Opel Corsa D — Chiadeira durante a travagem | HELLA

Chiadeira durante a travagem

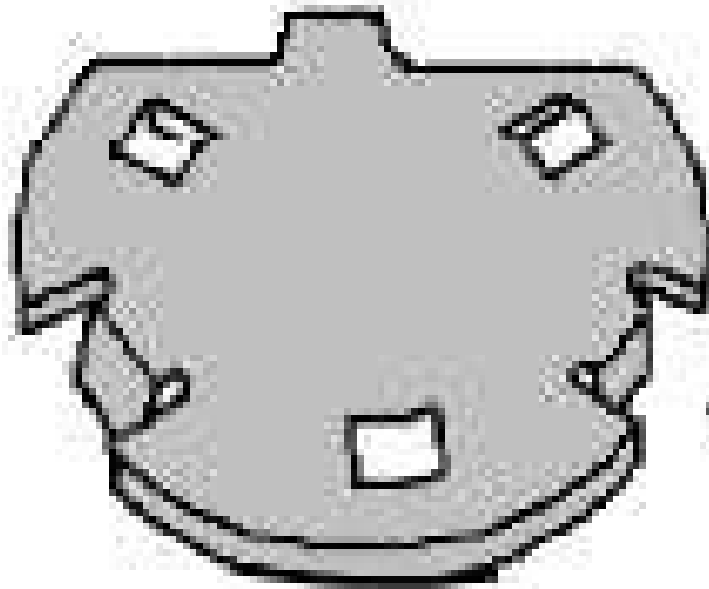
Caso não seja possível atribuir o sintoma supramencionado a qualquer defeito reconhecível no travão de roda, uma possível causa poderá ser um desacoplamento insuficiente entre o calço do travão e a pinça de travão. Para melhorar o conforto, o fabricante do veículo instalou as chamadas “Piston Caps” no êmbolo (A) da pinça de travão.

Em caso de reclamação, estas devem ser verificadas e, se necessário, substituídas. Nos veículos afetados sem “Piston Caps”, estas podem ser montadas posteriormente.

Estas “Piston Caps” adicionais (B) estão incluídas na produção a partir do seguinte VIN.

Número de peça sobressalente “Piston Cap”: Opel 93169307
